LAS-20/1-PN/8-2020

WYJAŚNIENIE – MODYFIKACJA 1

dostawy wyrobów medycznych

(zamówienie nr LAS-20-PN/8-2020)

Rys. 1

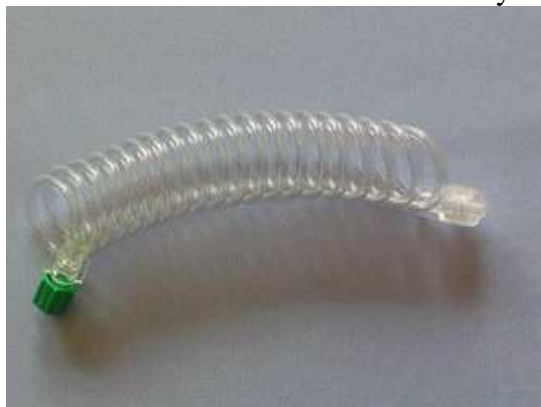
Pytanie 5: „Czy Zamawiający wymaga złącza niskiego ciśnienia do strzykawki automatycznej z łącznikiem Y (rys. 1), czy bez łącznika Y (rys. 2)?”

Pytanie 6: „Czy Zamawiający wymaga złącza niskiego ciśnienia prostego (rys. 2), czy spiralnego (rys. 3)?”

Odpowiedź 5: Zamawiający wyjaśnia, iż wymaga zaoferowania złącza bez łącznika.

Odpowiedź 6: Zamawiający wyjaśnia, iż wymaga zaoferowania złącza prostego.
